Nota zienswijzen bestemmingsplan voormalige kantoor Noordermaat te Assen

Datum: 27 oktober 2022

wijziging:

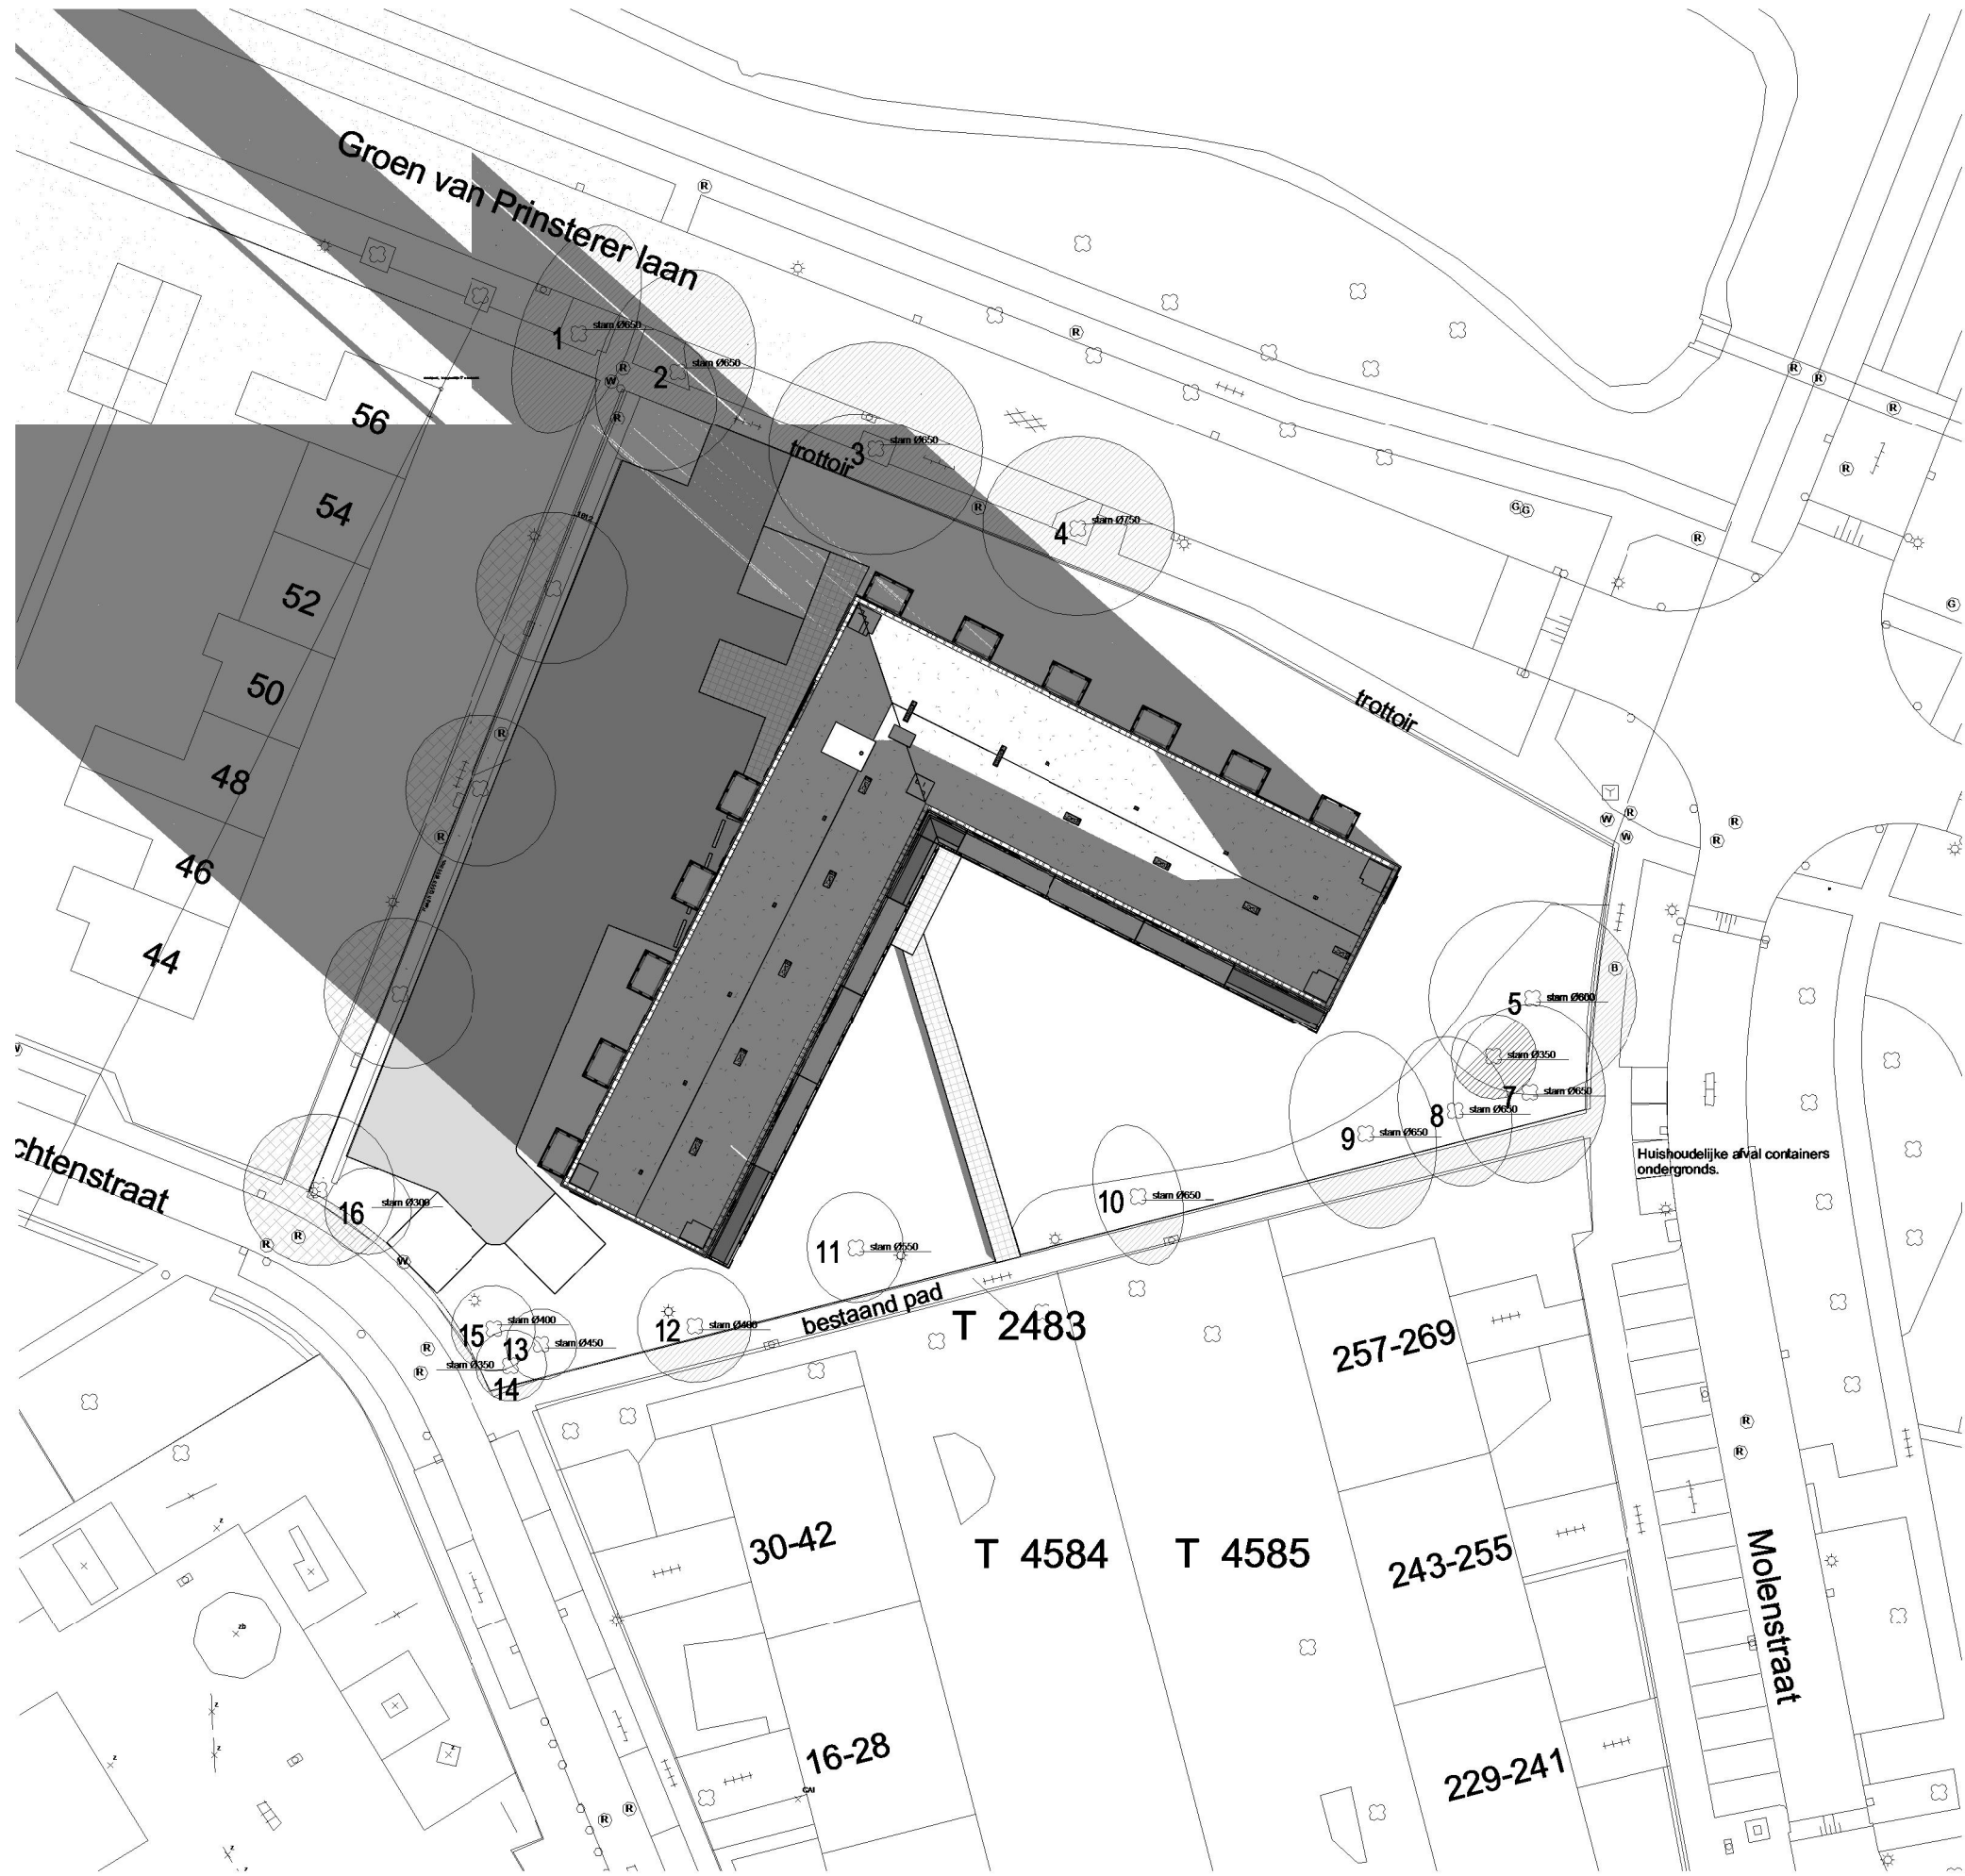
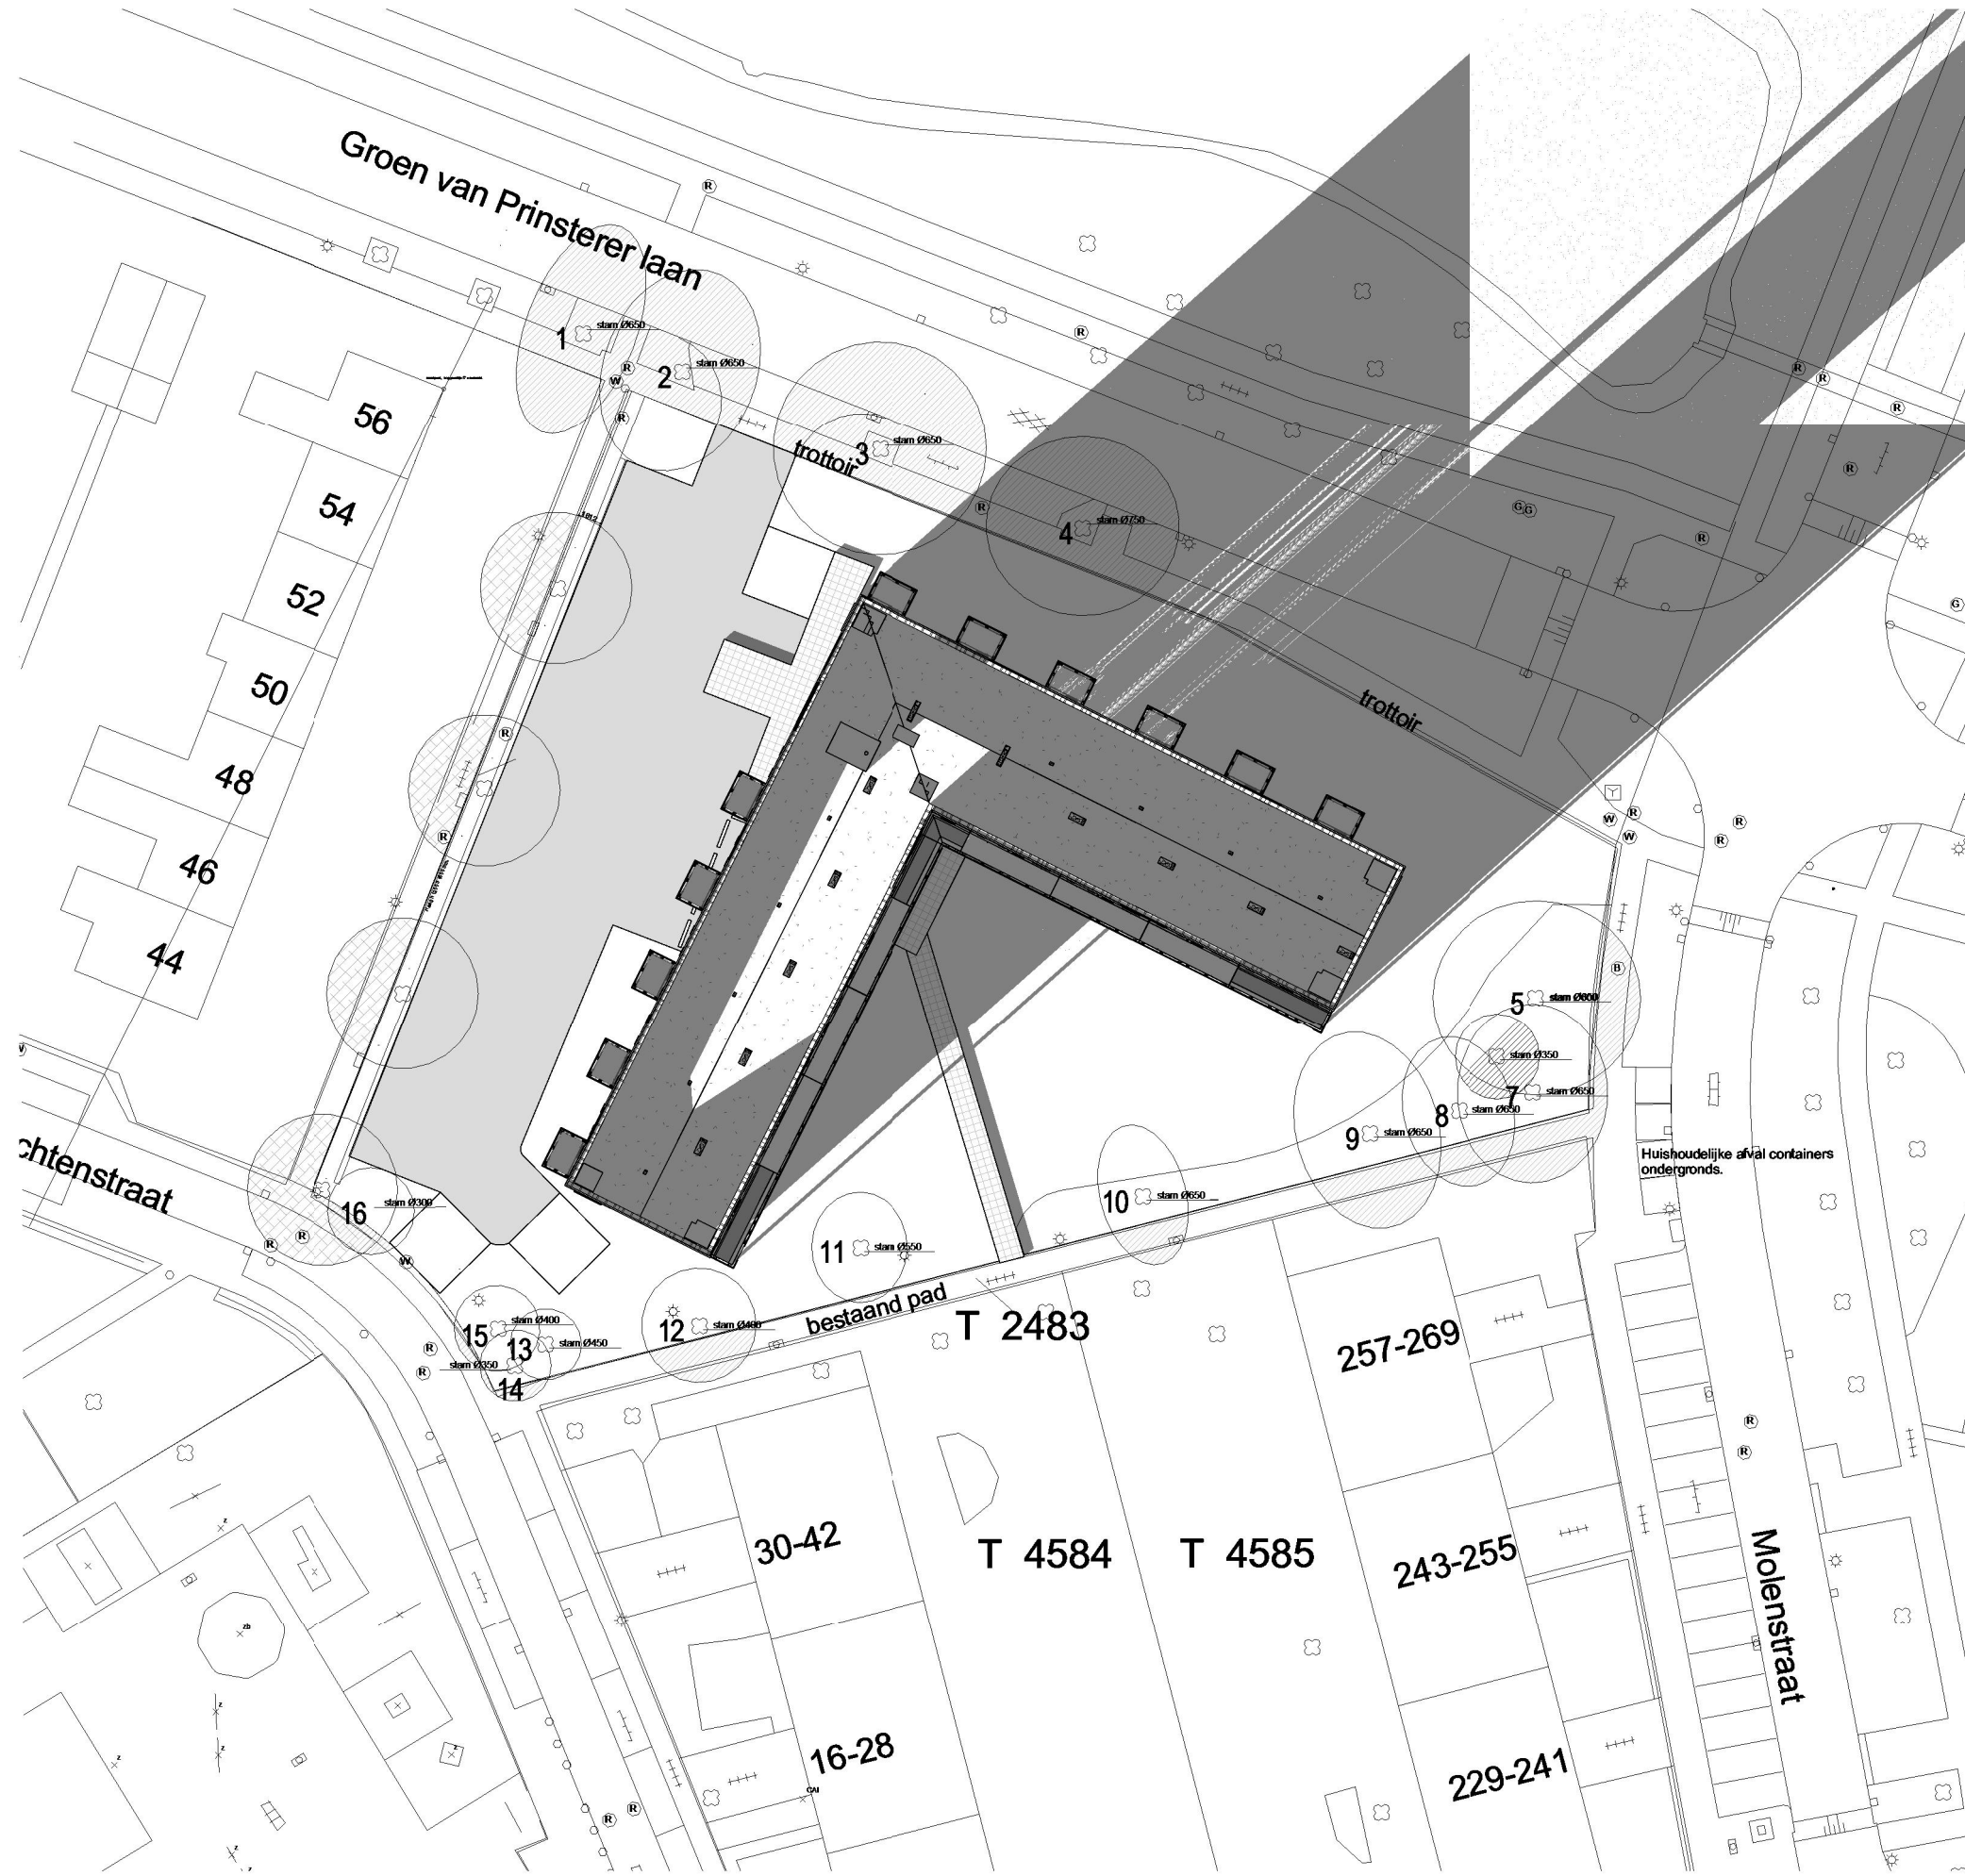
Het zonlicht in de voortuin en het huis wordt weggenomen, de lichtinval in haar woonkamer wordt door de nieuwbouw eveneens fors beperkt. Ze stelt dat voldoende licht van groot belang is voor de (mentale) gezondheid.

De indieners stellen dat de plaatsing van het gebouw op zo'n korte afstand van de huidige bebouwing zal leiden tot rendementsverlaging van hun (toekomstige) zonnepanelen. De indieners zijn van plan om in de nabije toekomst zonnepanelen te laten plaatsen op het dak van hun huis, zij willen graag verder verduurzamen. Plaatsing van zonnepanelen kan alleen op het dak aan de zijde waar het gebouw komt te staan, het zuidoosten. Nu staat van zonsopkomst tot ruim na het middaguur de zon vol op hun dak. Door de te verwachten schaduw van de hoogbouw op het dak gedurende het grootste deel van de dag, gaat naar de mening van de indieners het rendement van de zonnepanelen waarschijnlijk dusdanig naar beneden, dat het voor hen niet rendabel is om zonnepanelen te laten plaatsen. Aangezien de gemeente Assen de waarden duurzaamheid en groen hoog op de agenda heeft staan, vinden zij het extra jammer dat zij daar geen gehoor aan kunnen geven.

lichtinval in haar woning en tuin beperkt wordt delen wij niet helemaal. Met betrekking tot de lichtinval is bij het opstellen bestemmingsplan een bezonningsonderzoek uitgevoerd (zie zonstudie in bijlage 4). Bij het maken van het ontwerp is met deze zonstudie rekening gehouden om zo min mogelijk overlast op de omgeving te geven. Er zijn in Nederland geen wettelijke eisen gesteld aan bezonning van woningen. Gemeentes dienen zelf hierin een keuze te maken. Vanzelfsprekend dient er sprake te zijn van een goede ruimtelijke ordening. Volgens de TNO-norm is er sprake van een goede bezonning bij tenminste 3 mogelijke bezonningsuren per dag in de periode 21 januari t/m tot 22 november (gedurende 10 maanden) ter plaatse van het midden van de vensterbank aan de binnenkant van het raam.

Uit het bezonningsonderzoek blijkt dat aan deze TNO-norm ruim wordt voldaan. Het huis van de indiener heeft immers in alle seizoenen vanaf 12 uur geen last van de schaduwwerking. Dat betekent niet dat er geen enkele schaduwwerking van de nieuwbouw uitgaat. De nieuwbouw heeft vanaf september tot maart in de ochtend schaduwwerking, maar deze is zodoende beperkt waardoor er volgens ons geen sprake is van een onevenredige aantasting van het woon- en leefklimaat van de indiener en andere omwonenden.

Zoals gesteld is voor de nieuwbouw een zonnestudie verricht. De zonnestudie is in de bijlage opgenomen bij deze notazienswijze.

De zonnestudie geeft aan dat het rendementsverlies beperkt blijft tot in de ochtend (voorjaar, najaar en winter). In de middag is er geen sprake van de schaduwwerking en is daarmee dus ook geen sprake van opbrengstverlies. Dit komt doordat de nieuwbouw op voldoende afstand van de bestaande woningen blijft.
